**1. 変更内容、理由及び断層連続性評価への影響**

敦賀発電所 2号炉 敷地の地形、地質・地質構造について

**1. 変更内容, 理由及び断層連続性評価への影響**

H24-H-6-1 深度9.58~14.36m 走向・傾斜 (No.7) の変更に伴い、条線方向 (No.8) を変更

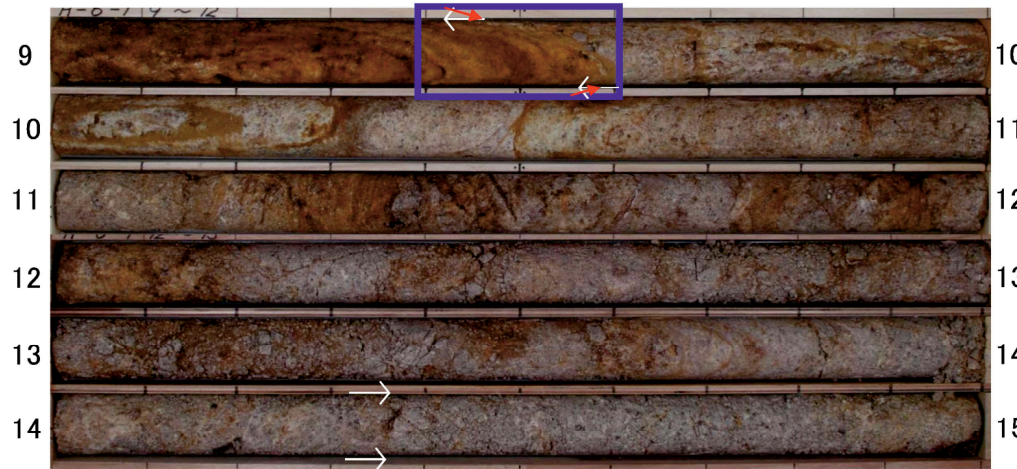
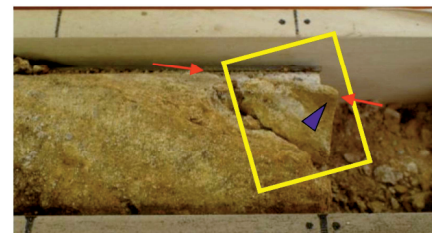
- 条線観察位置が最新活動面であることを残試料を用いて確認した。

H24-H-14 深度4.93~7.81m 断層ガウジの幅 (No.9) を変更

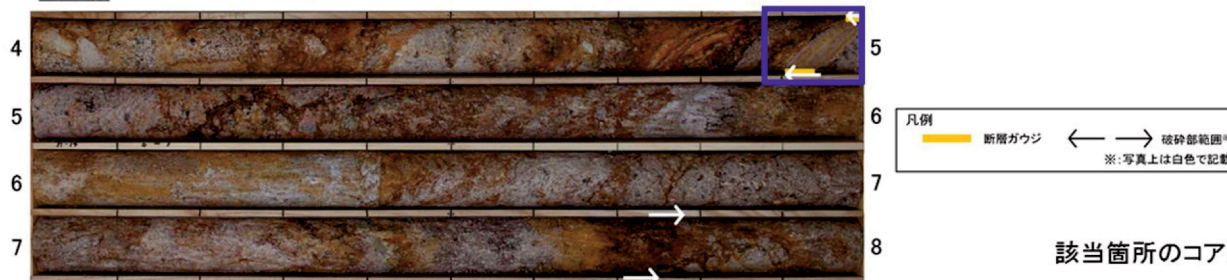
- ・断層ガウジの幅を3.5cmに変更 (No.9)

【理由】コア観察カードの記載を見誤っていた

- a 断層ガウジの幅を「3.5cm」に変更 (No.9)
- b 断層ガウジを示すカラーバーの幅を変更 (No.10)

- 従前提示していたデータでは性状一覧表に断層ガウジの幅を1.0cmと記載していたが、以下のことから、3.5cmが正しい値であるため、1.0cmから3.5cmに変更した。
- コアの再観察の結果、上端側からにぶい橙色と明黄褐色の粘土状部を繰り返し、断層ガウジの幅としては3.5cmであった。
- コア観察カードには全体の厚さ35mmの記載と、帯状の厚さ5~10mmの記載があり、従前提示していたデータである1.0cmは断層ガウジ内の縞状の各色調の帯の最大値を誤って記載していたと推定される。

断層ガウジ・断層角礫の幅算出資料(K断層 H24-H-14 深度4.93~7.81m)

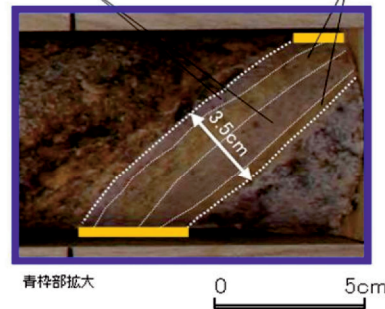
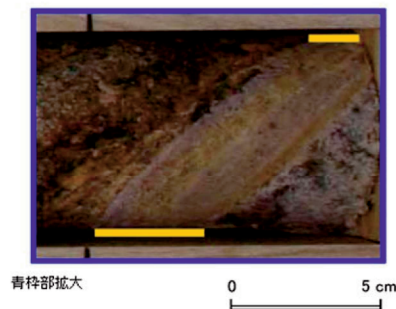
・実測した断層ガウジの幅は3.5cmである。

H24-H-14 深度4.93~7.81m 断層ガウジの幅 (No.9) の変更に伴い、断層ガウジを示すカラーバーの幅 (No.10) を変更

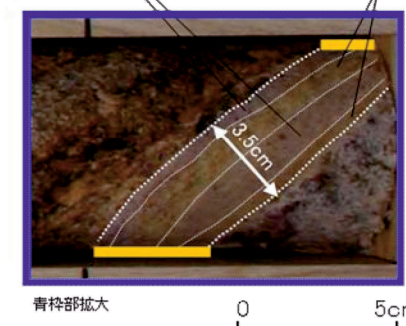
- 従前提示していたデータでは性状一覧表に断層ガウジの範囲を示すカラーバーを断層ガウジの幅「1.0cm」に合わせて、1cm分のカラーバーを付けていたが、以下のことから、断層ガウジの範囲は、深度4.93~4.97m (幅3.5cmの断層ガウジに該当する区間) が正しいため、それに合わせてカラーバーを修正した。
- コアの再観察の結果、深度4.93~4.97mの幅3.5cmの粘土状破碎部を断層ガウジであると判断した。

- 深度4.93~4.97mの「粘土状破碎部(Hc-1)」と記載の箇所については、軟質で、細粒部の連続性及び直線性が良く、原岩組織が認められる岩片を主体とし基質も細粒化した岩片からなる組織も認められない。これらのことから断層ガウジであると判断した。
- 深度4.97~7.81mの「粘土混じり岩片状破碎部(Hj)」と記載の箇所については、やや硬質~やや軟質であるが、含まれる細粒部は局所的に分布し、連続性及び直線性に乏しく、原岩組織が認められる岩片を主体とし基質も細粒化した岩片からなる組織も認められる。これらのことから変質したカタクレーサイトであると判断した。

●4.93~7.81m:破碎部 (K断層)  
 4.93~4.97m:粘土状破碎部 (Hc-1)  
 上端55°, 下端55°で、両者とも直線的でシャープに連続。径1~2mmの石英粒を少量含む。色調は浅部側から、にぶい橙色~明黄褐色~にぶい橙色~明黄褐色とほぼ平行な線状で厚さ5~10mmで繰り返し出現する。幅3.5cm。  
 4.97~7.81m:粘土混じり岩片状破碎部 (Hj)  
 上端55°, 下端50°で、上端は直線的でシャープに、下端は一部不明瞭で連続する。径5~40mmの一部粘土化、一部硬さEないしDの花崗斑岩岩片と岩片が粘土化ないし砂状化した基質からなる。5.74~5.84m、6.17~6.42m、7.10~7.34m、7.50~7.69mはいずれも粘土化が著しい軟弱な粘土であるが、各粘土境界は漸移的でせん断面はもたない。全体の色調は風化の強弱に対応して、灰白色~明黄褐色~橙色~褐色など多様に変化する。

第7.4.4.380図 (5) K断層 破碎部性状 H24-B'-1 深度7.50~10.93m (変位センス、薄片観察による断層区分(1/2))

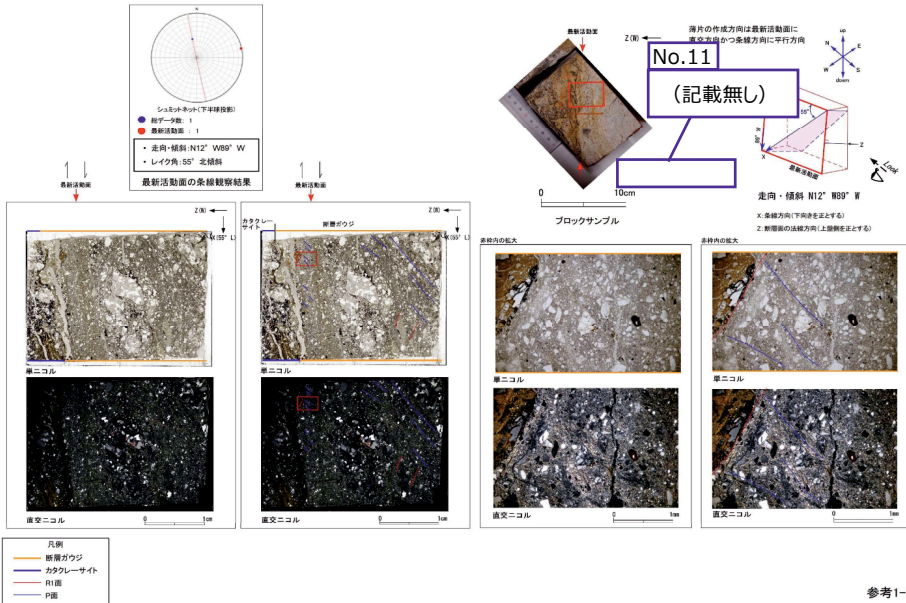
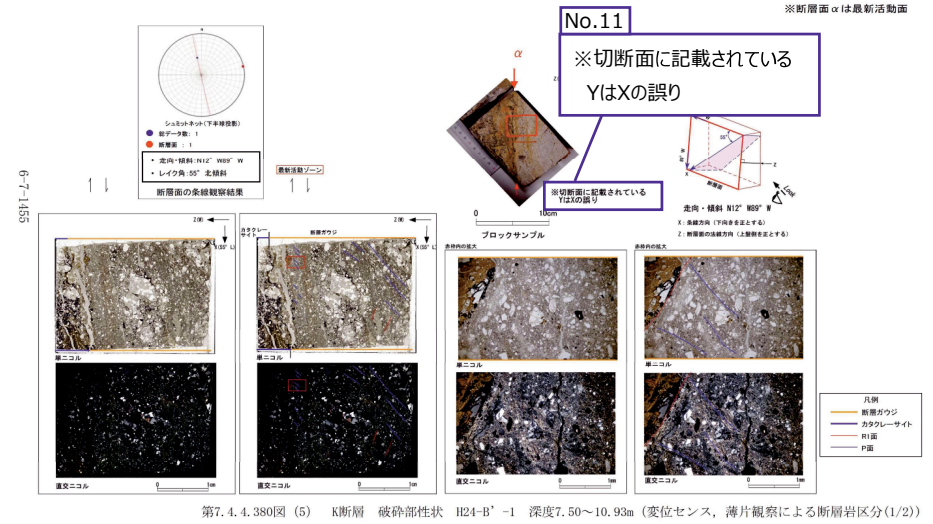
H24-B'-1 深度7.50~10.93m ブロックサンプル写真の方向の記載 (No.11) を修正

H24-B'-1のボーリングコア(深度7.91m)から採取した薄片試料の観察結果によれば最新活動面の変位センスは、左ずれを伴う逆断層である。

・H24-B'-1のボーリングコアから採取した薄片試料の観察結果によれば最新活動ゾーンの変位センスは、左ずれを伴う逆断層である。  
 ・最新活動ゾーンには、断層ガウジとカタクレーサイトの特徴が認められ、カタクレーサイトの特徴は、カタクレーサイトが断層ガウジに取り込まれたものと考えられることから断層ガウジと判断した。  
 > (断層ガウジ) 基質は粘土鉱物を主体とする。  
 > (断層ガウジ) 丸みを帯びている岩片が多い。  
 > 岩片は少ない。  
 > (カタクレーサイト) 岩片の粒界を横断する破断面が認められる。

第7.4.4.249図(3) 破碎部性状 H24-D1-1 深度49.20~49.91m (変位センス, 薄片観察による断層岩区分(1/2))

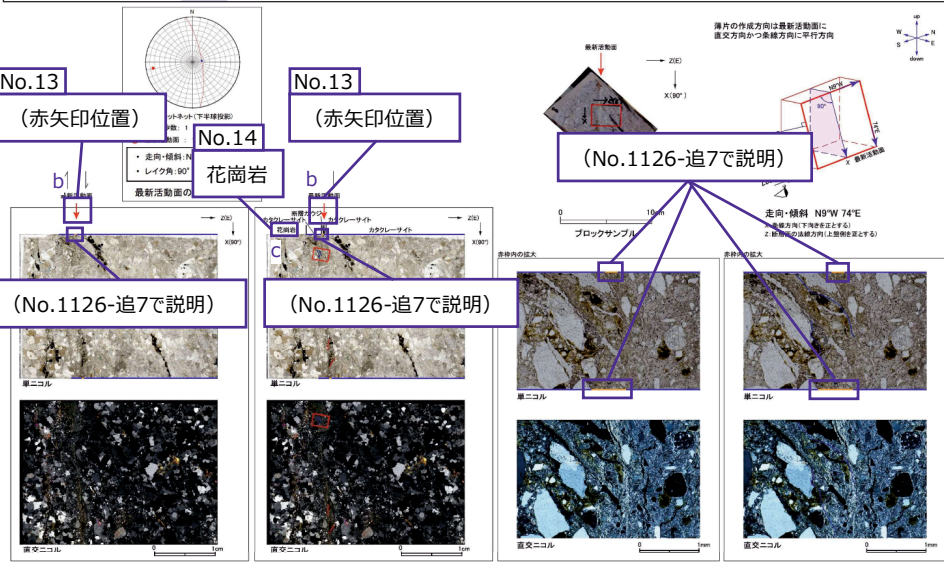
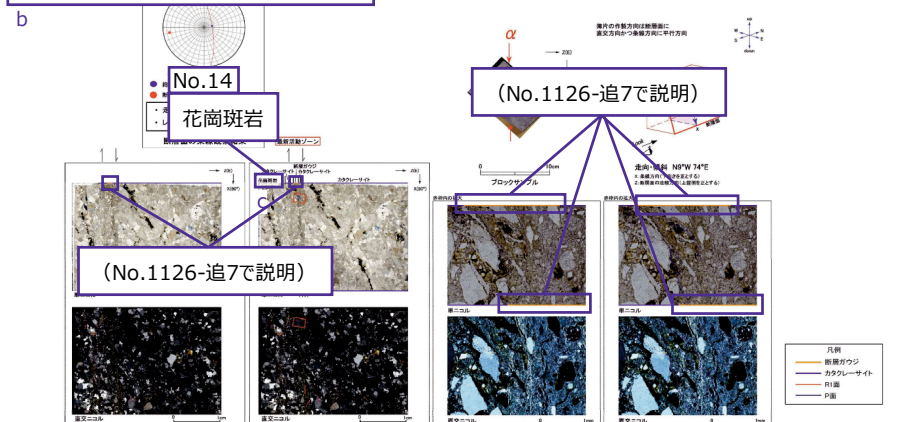
H24-D1-1 深度49.20~49.91m 最新活動面の深度 (No.12) の変更、それに伴い最新活動面の深度を示す矢印の位置 (No.13) を変更  
薄片観察結果の全景写真に記載の岩片の種類 (No.14) を修正

No.12 a

No.13

(フォーム見直しにより数値の記載なし)

H24-D1-1のボーリングコア(深度49.84m)から採取した薄片試料の観察結果によれば最新活動面の変位センスは、正断層成分が卓越する。

・H24-D1-1のボーリングコアから採取した薄片試料の観察結果によれば最新活動ゾーンの変位センスは、正断層成分が卓越する。  
・最新活動ゾーンには、断層ガウジとカタクレーサイトの特徴が認められるが、カタクレーサイトの特徴は、カタクレーサイトが断層ガウジに取り込まれたものと考えられることから断層ガウジと判断した。  
・(断層ガウジ)せん断構造に伴う粘土鉱物の定向配列が認められる。  
・(断層ガウジ)基質は粘土鉱物を主体とする。  
・(断層ガウジ)粘土状部の分布は帯状で直線的である。  
・岩片は少ない。

(フォーム見直しにより矢印の記載なし)
